Einwände der BI-Dell

zum Entwurf des
Flächennutzungsplans Aachen*2030

In der Fassung vom 10.05.2019, Version 3.4

-2. „erneute“ Offenlage-

8. Relevanz der Entwässerungsplanung für den Flächennutzungsplan Aachen*2030

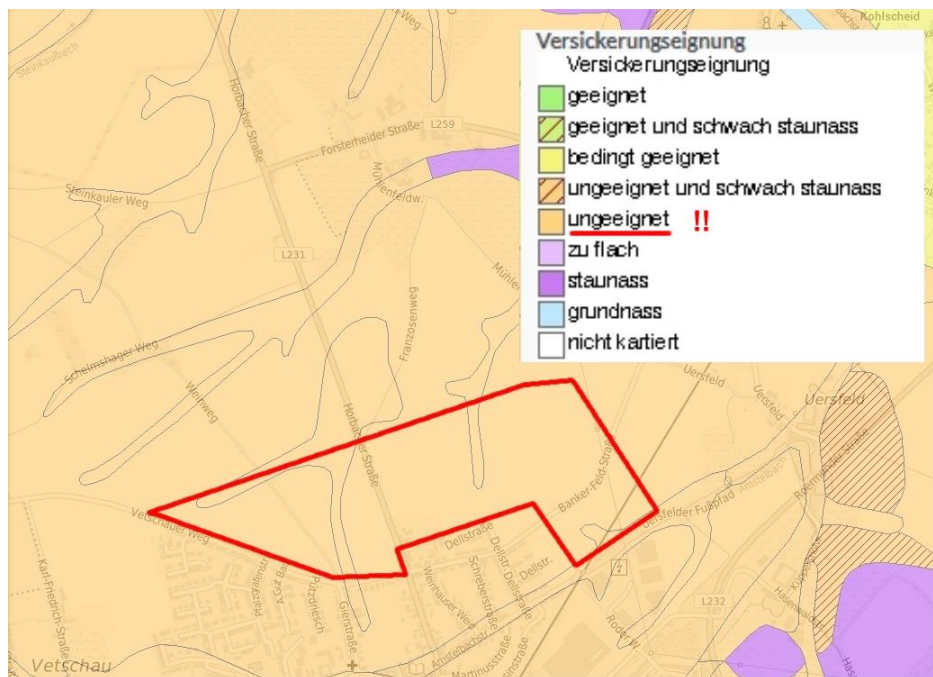
Bisher ist die Entwässerungsproblematik für das gesamte geplante Baugebiet Richtericher Dell nicht gelöst. Die Versickerungseignung ist im FNP Verfahren von zentraler grundlegender Bedeutung und hoher Relevanz. Seit 2006 (Masterplan „Wasser“) wird seitens der Verwaltung behauptet, dass eine Versickerung möglich sei (zuletzt: Mulden-Rigolen-System). Trotz mehrfacher schriftlicher wie mündlicher Nachfrage werden die bei der Verwaltung vorhandenen diesbezüglichen Gutachten der Bürgerschaft offensichtlich bewusst und grundlos vorenthalten.

Im GeoDatenPortal (2020) des Geologischen Dienstes NRW wird die gesamte Fläche der Horbacher Börde und damit auch der Richtericher Dell als „**ungeeignet**“ für eine Versickerung bewertet.

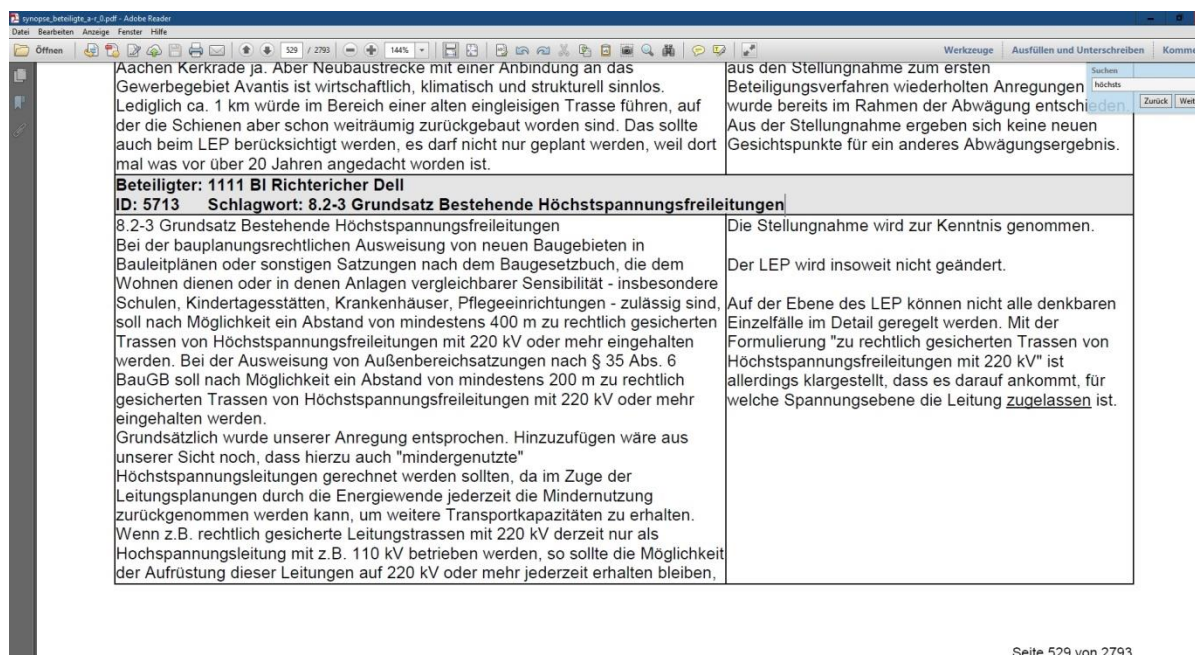
Die Dossiers zur Umweltprüfung müssen von der weiteren Planung hinsichtlich der Vorgaben und Einschränkungen zum Klimaschutz erneut aufgestellt und die Planungen entsprechend angepasst werden. Dies betrifft besonders die Richterlicher Dell, in der bei einer Bauausführung sehr erhebliche Eingriffe in das Klima (Zerstörung einer großen Kaltluftbahn, Zerstörung von Kaltluftentstehungsgebieten, Zerstörung einer Kaltluftansammlung) stattfinden würden, die bisher aufgrund des Bearbeitungsstandes von 2014 nicht berücksichtigt worden sind.

Dies muss zu einer kompletten Überarbeitung der Planungen und Rücknahme dieses Plangebietes (RI-WO-15) führen.
